国分川調節池を育む会

第17号

9月23日（月）に、東国分中学校で第17回国分川調節池を育む会を開催しました。
 今回の育む会では、最初に今年度秋に行う工事の予定についてご説明し、次に来年度に工事を行う箇所に関する設計について、会員の皆様からご意見を伺いました。
 毎回、『育む会』で行われた内容等については当会報でお知らせします。

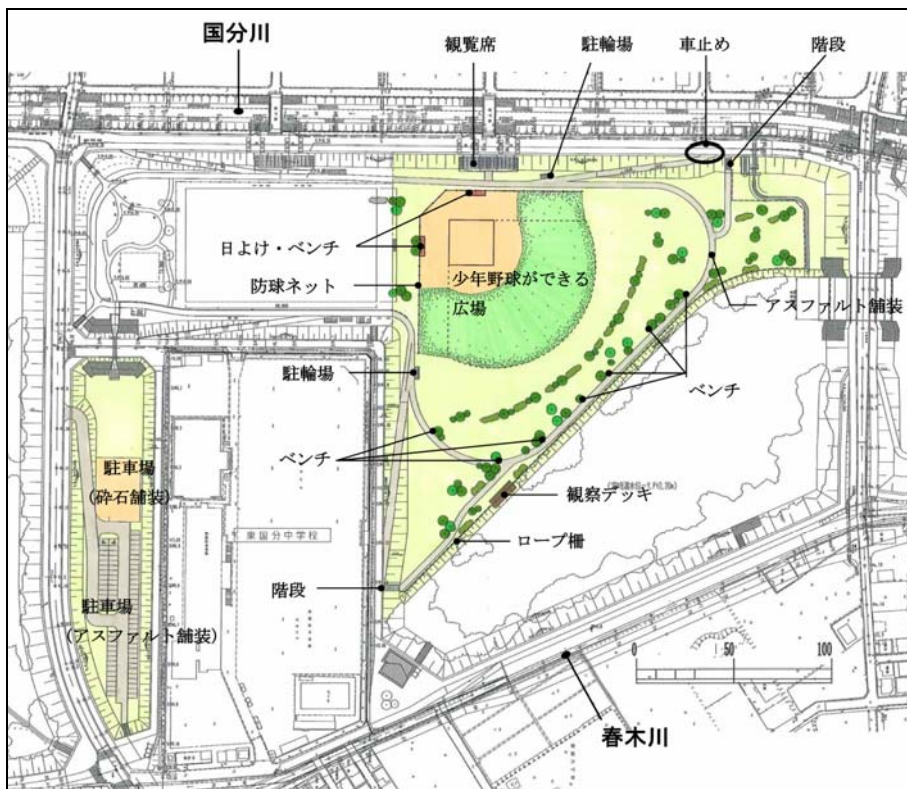
平成26年度工事の設計について検討部会に分かれて検討する前に、千葉大学大学院の近江助教より「この公園は広大な面積のため、スケール感に気をつけること」、「水に浸かる場所ということを考えて樹種を検討すること」等、検討にあたっての留意点についてお話がありました。

- ・地下水が高いところなので、しっかりと園路をアスファルト舗装してほしい。
- ・野球の試合時は防球ネット裏付近に人が集まるので、そこにベンチや木を植えてはどうか。

- ・水が貯まっている池との境に設置するロープ柵は、子供が池に入らないよう安全性をしっかりと確保してほしい。
- ・駐車場は接触事故等がないよう、ゆとりある駐車スペースを確保してほしい。

- ・サッカーや野球の試合時に、防球ネットがないところから子供が入らないよう、何かで区切りを設けるなど、安全対策をしっかりと検討する必要がある。

- ・植樹は樹種ごとに区切るのではなく、自然な形の配置が出来ればと思う。
- ・花木は季節ごとに魅力のあるものを植樹してほしい。

会員の皆様からたくさんのご意見をいただき、ありがとうございます。意見発表の後の千葉大学近江助教からの講評でも、ロープ柵による水辺の安全性には注意が必要である等、設計に関するいくつかの留意点をいただきました。

今回皆様からいただきましたご意見を踏まえ、今後の設計を行っていきたいと考えております。設計の結果は後日の育む会でご報告いたします。
